HQD - DEMANDE D'APPROBATION DU PLAN
D'APPROVISIONNEMENT 2023-2032 DU
DISTRIBUTEUR

RAPPORT D'EXPERTISE

Préparé par : Marcel Paul Raymond, M. Sc.

3 mai 2023

Figure AHQ-ARQ-1
Crédit hivernal
Effacements AM - Hiver 2021-2022 (Moyenne de 138 MW)

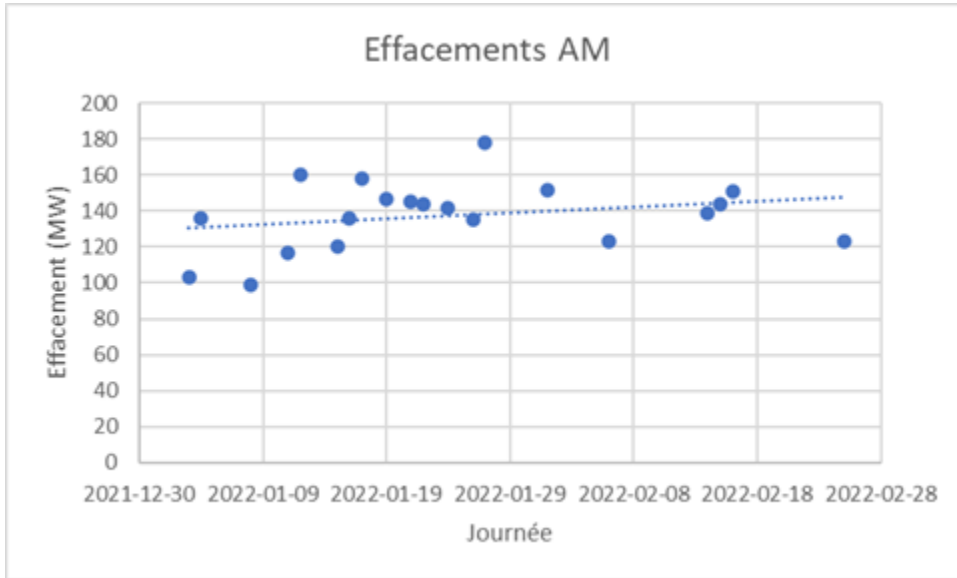
Le graphique des effacements du matin ne montre pas d'effet de fatigue sur l'ensemble de l'hiver, au contraire la courbe de tendance est plutôt à la hausse et

on n'observe pas d'effet significatif notable si l'on ne se concentre que sur janvier.

Figure AHQ-ARQ-2
Crédit hivernal
Effacements PM - Hiver 2021-2022 (Moyenne de 147 MW)

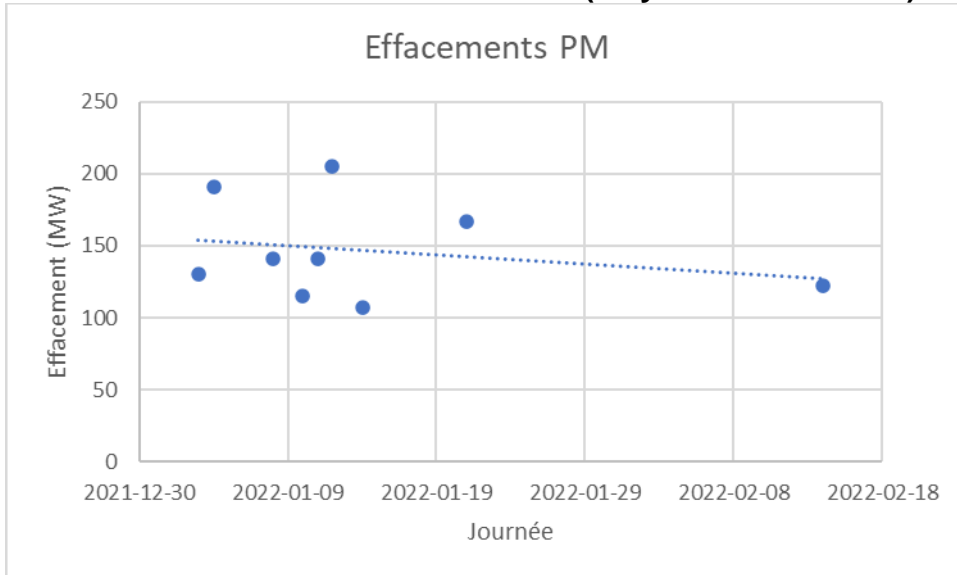
Le graphique des effacements de l'après-midi montre une légère tendance à la baisse durant l'hiver mais, si l'on exclut la valeur de février, la courbe prend l'allure suivante où, encore une fois, aucun effet de fatigue n'est perceptible pour janvier, contrairement aux prétentions du Distributeur :

Figure AHQ-ARQ-3
Crédit hivernal
Effacements PM - Hiver 2021-2022 (Janvier seulement)

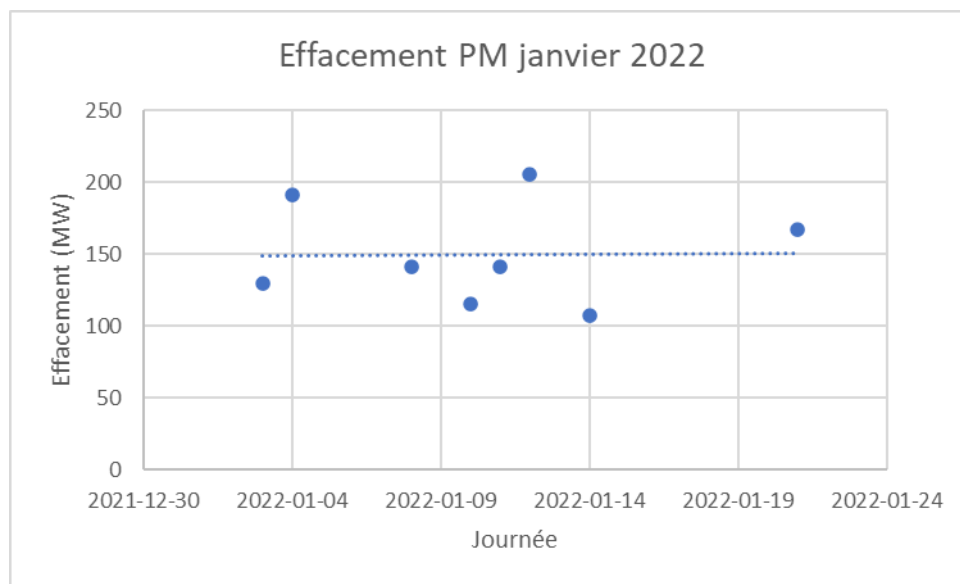
En conclusion, nous sommes d'avis que rien ne permet de conclure à un effet de fatigue pour l'hiver 2021-2022 et que les variations s'expliquent plutôt par les divers facteurs évoqués par le Distributeur⁷⁹. Cependant, nous sommes d'avis que la situation devrait être suivie lors des hivers subséquents.
